LAVORI DI REALIZZAZIONE DELLA NUOVA SEDE AD USO DEL DIPARTIMENTO DELLA REGIONE SICILIANA E DEL CFDMI, NELL’AEREOPORTO BOCCADIFALCO DI PALERMO

PROGETTO PRELIMINARE IN VARIANTE URBANISTICA

Elaborato n. **R.01 Integrativa**

Oggetto: **Relazione integrativa**

RIPOSIZIONAMENTO EDIFICIO DRPC (Condizione parere Soprintendenza sul progetto preliminare)

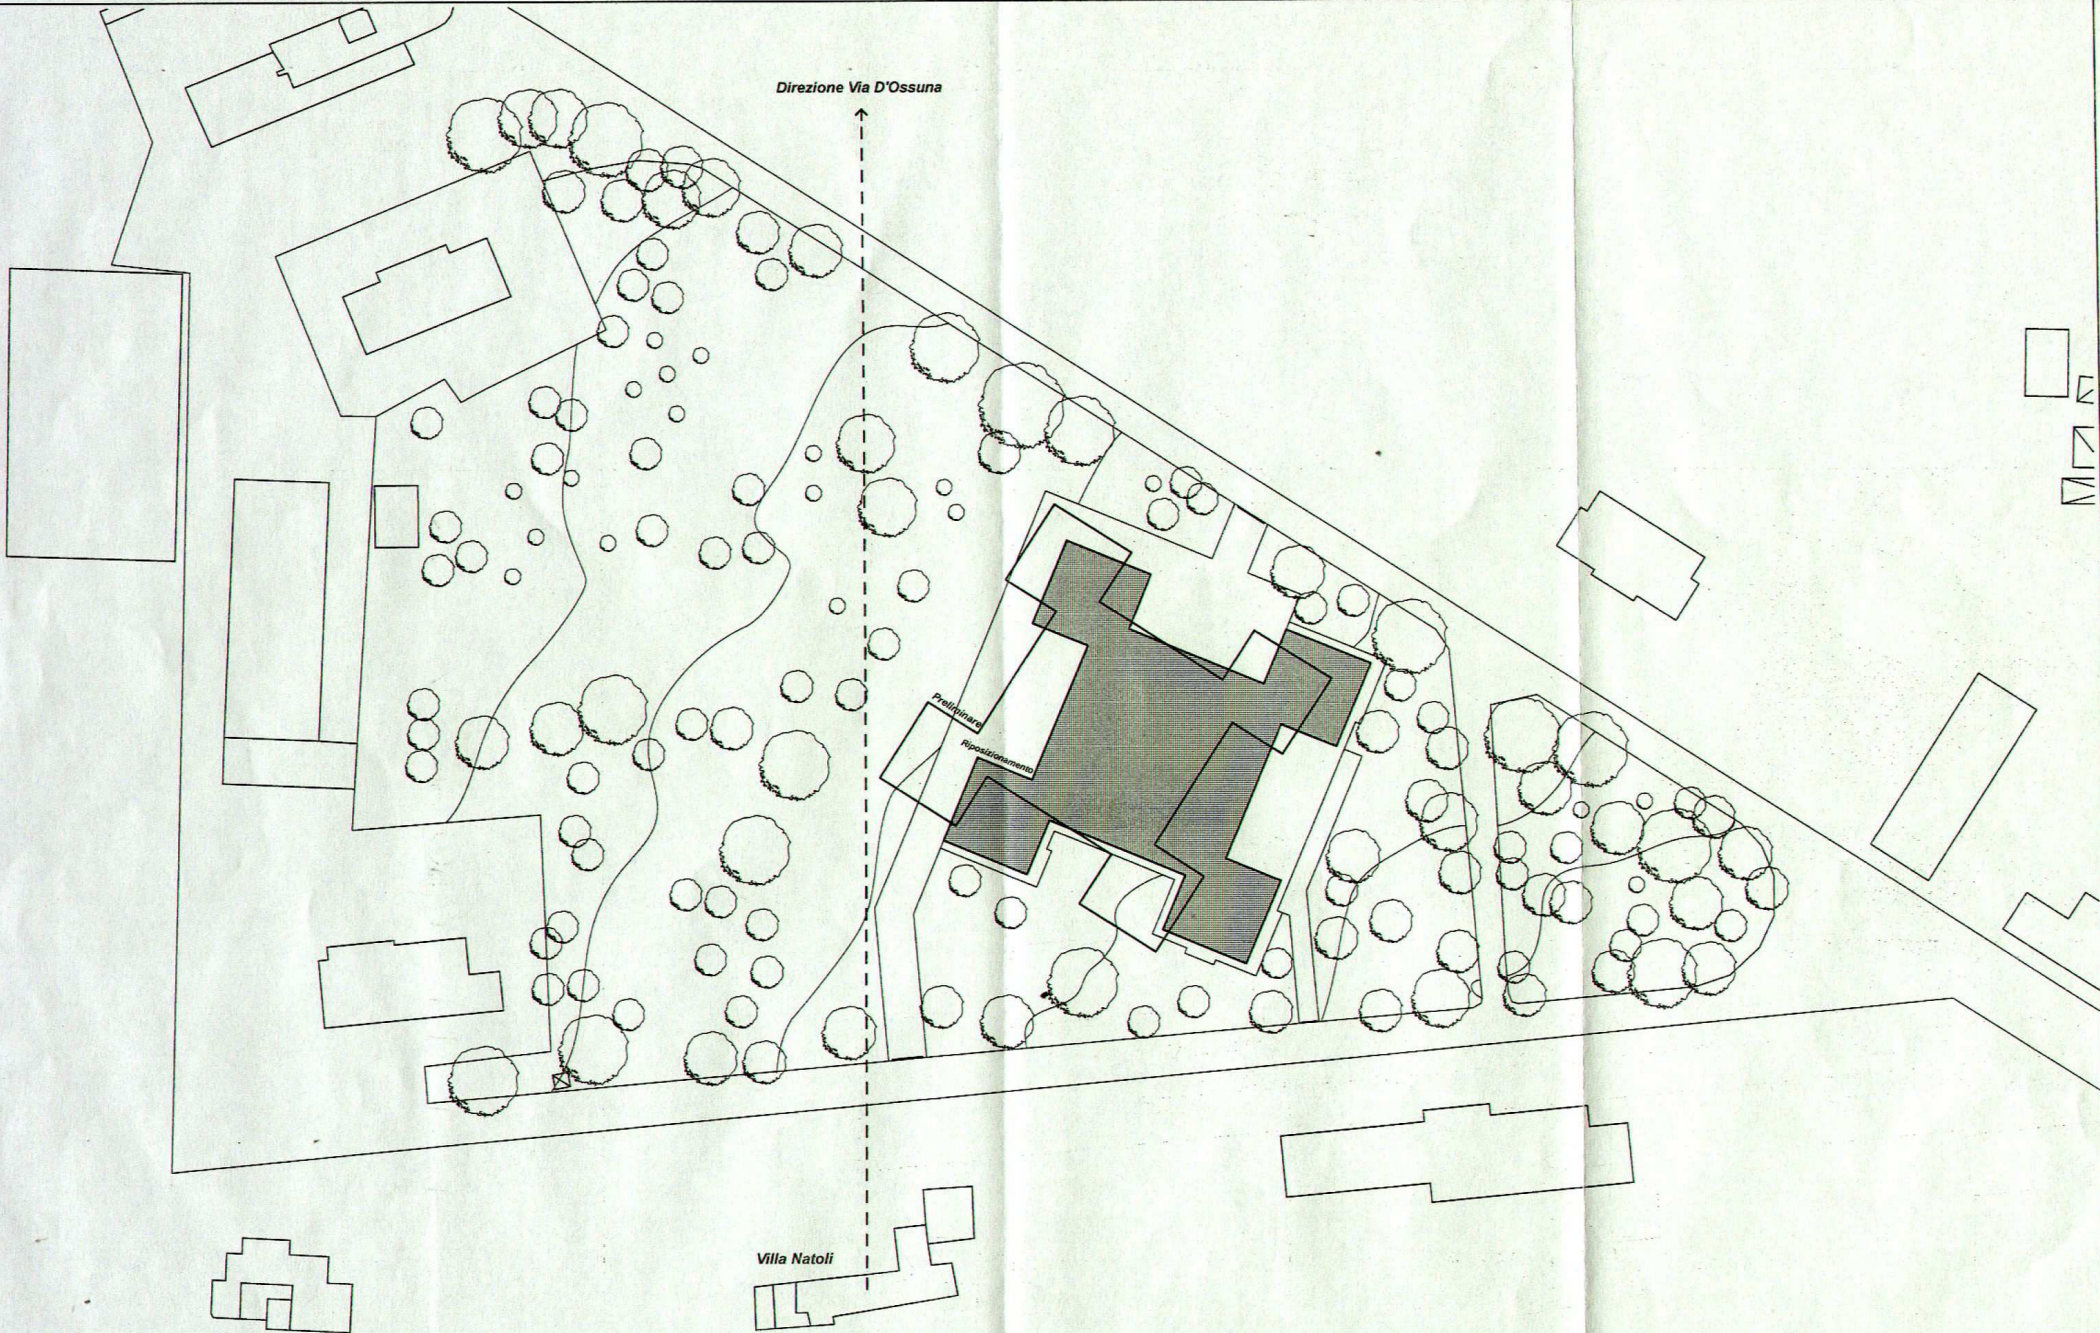
- *venga variata la posizione dell'edificio, nuova sede del Dipartimento della Protezione Civile, al fine di non intercettare il cono ottico che dalla secentesca villa Natoli – Lo Jacono guarda verso la porta urbica d'Ossuna;*
- *l'ultimo piano del suddetto edificio dovrà essere arretrato, rispetto al filo del prospetto di un modulo costruttivo, pari a circa 5 mt;*

Come si evince dalle prescrizioni rese dai vari Enti, le stesse non apportano sostanziali modifiche al progetto proposto, ma tendono a fornire indicazioni tecniche migliorative. Le prescrizioni date dalla Soprintendenza, incidono sul progetto apportando proposte come l'arretramento dell'ultimo piano del fabbricato che, sostanzialmente, ne riduce il volume garantendo un minor impatto del peso volumetrico nel contesto sia paesaggistico che urbanistico, migliorando, ancora, in modesta percentuale i parametri urbanistici ed edilizi di riferimento. La stessa Soprintendenza prescrive inoltre la rotazione del fabbricato in modo da garantire il cono ottico dalla vicina villa "Natoli- Lo Jacono", edificio d'interesse monumentale. Come si evince dall'allegata planimetria, la rotazione del fabbricato non incide sulla definizione dell'area d'intervento, né sul rapporto con gli edifici limitrofi e non altera distacchi e/o distanze regolamentari previste nel vigente PRG.

Come accennato in premessa, a proposito della eventuale modifica del progetto in accoglimento alle prescrizioni rese, le stesse saranno riportate nel progetto definitivo in corso di redazione,
